「福島第一原子力発電所 特定原子力施設に係る実施計画」 【Ⅱ章緊急時対策】【Ⅲ章第3編 火災への対応】の変更について

東京電力ホールディングス株式会社

2020年4月3日

変更の概要

図-1 ページング・電力保安通信用電話設備 電源系統図

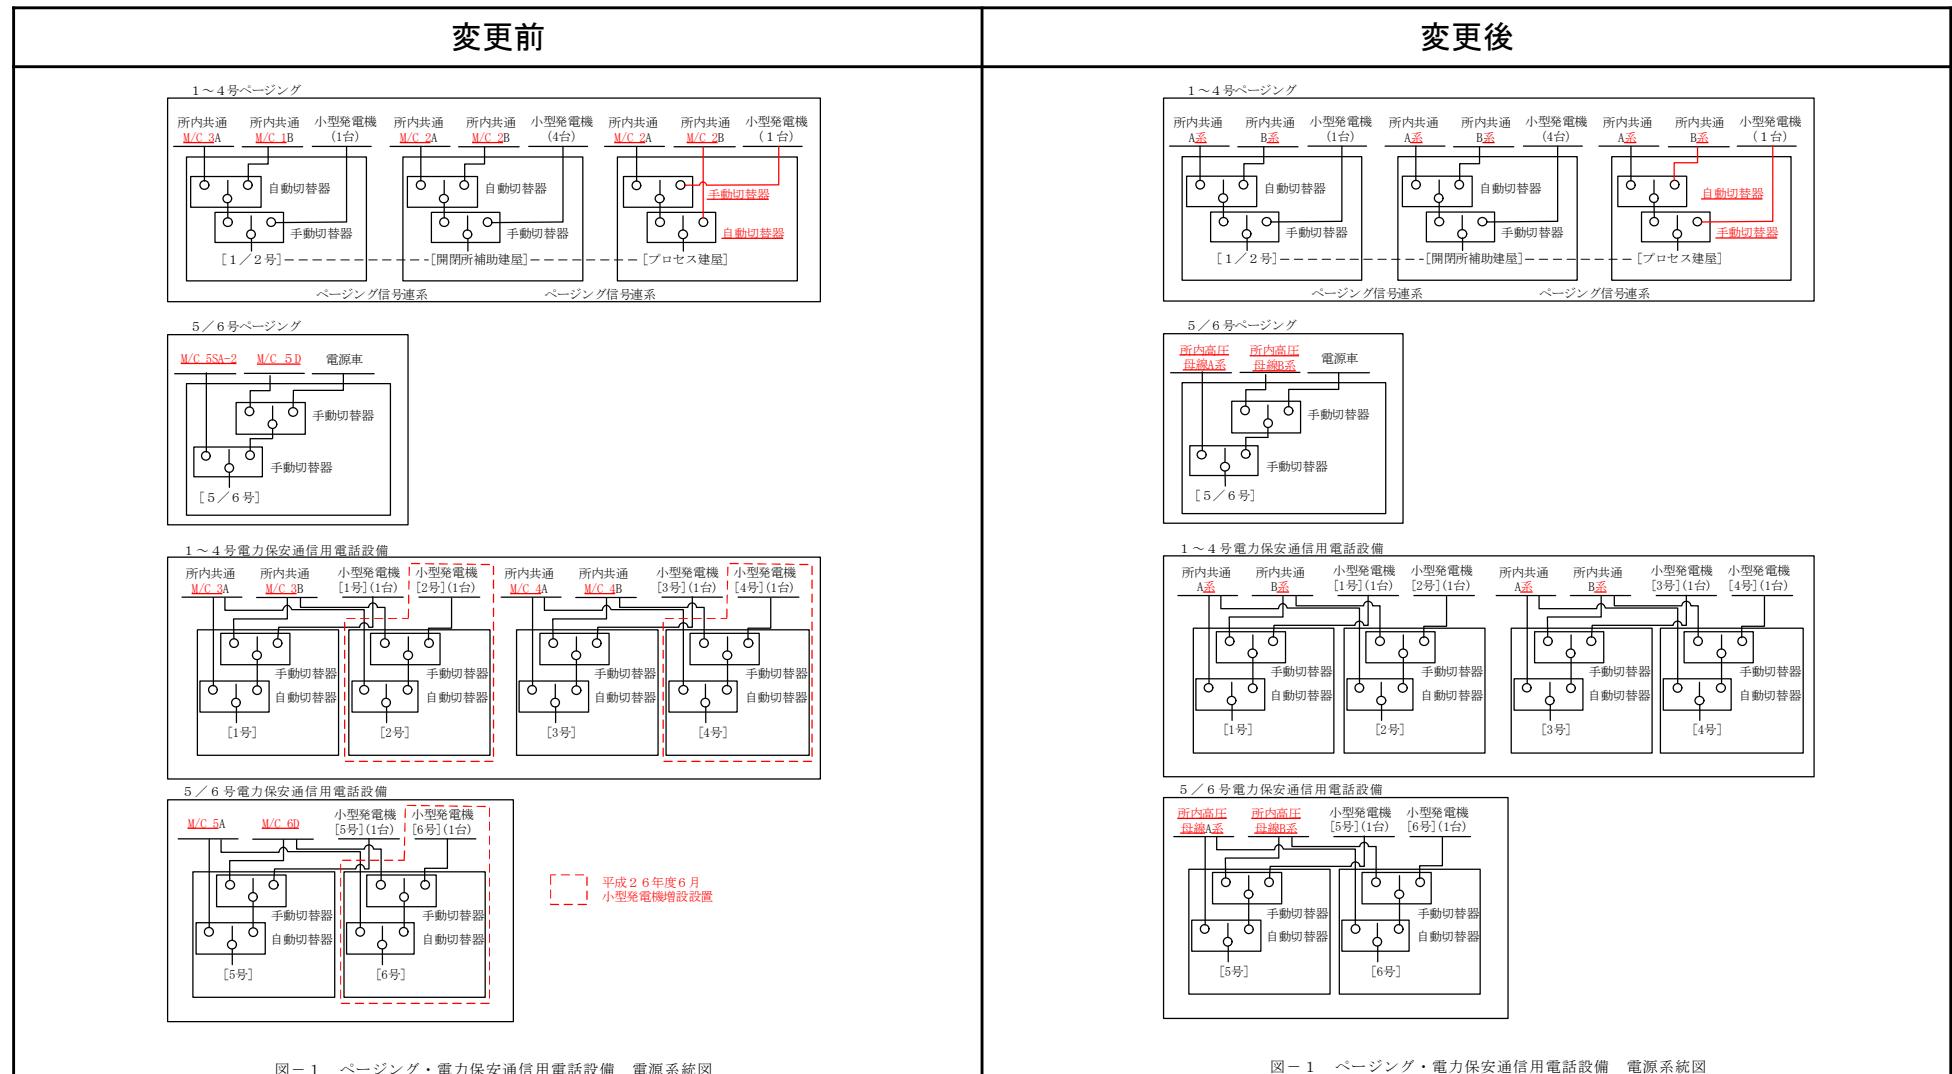
ページング・電力保安通信用電話設備 電源系統図の変更

- ・ 通信設備の運用管理にあたり、当該設備が所内電源のどの系統から受電しているかを把握することが重要であることから、各設備の電源が所内電源2系統(A系、B系)から受電していることを明確にするため、供給元電源の系統名へ記載を変更した。
- ・ 1～4号ページングのプロセス建屋電源については、震災後に信頼性確保のため小型発電機を追設した。その際、通常は他の通信設備と同様に所内電源A系～B系切替器の後段に小型発電機の切替器を設置するが、プロセス建屋電源については、設置場所等の当時の現場状況の制約から所内電源 A系～B系切替器の前段のA系に小型発電機との切替器を設置した。今回、プロセス建屋の切替器全体を更新するにあたり、現在の現場状況を踏まえ、電源系統の信頼性を高めるために他の通信設備と同様の系統へ変更した。

図-2 作業用照明 電源系統図

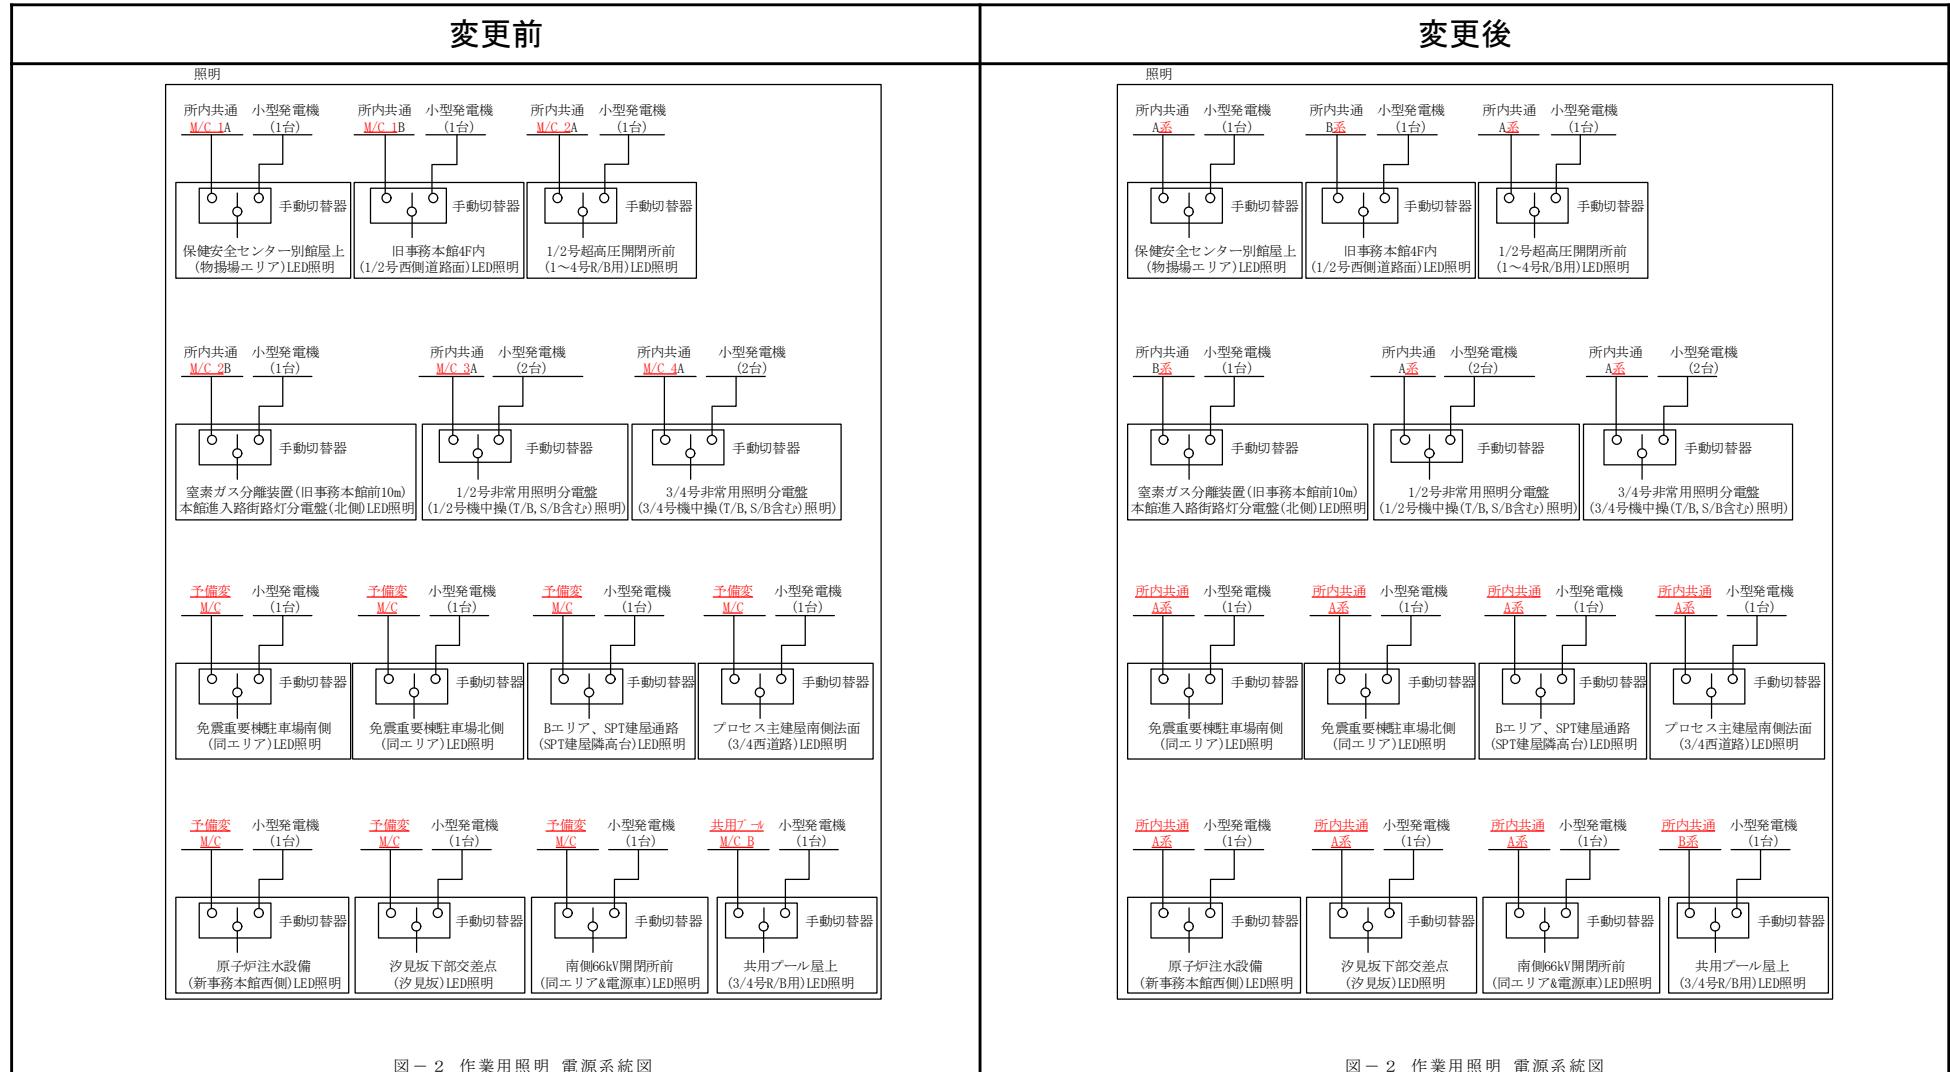
作業用照明 電源系統図の変更

- ・ 作業用照明の運用管理にあたり、当該設備が所内電源のどの系統から受電しているかを把握することが重要であることから、各設備の電源が所内電源A系、あるいはB系のどちらから受電していることを明確にするため、供給元電源の系統名へ記載を変更した。
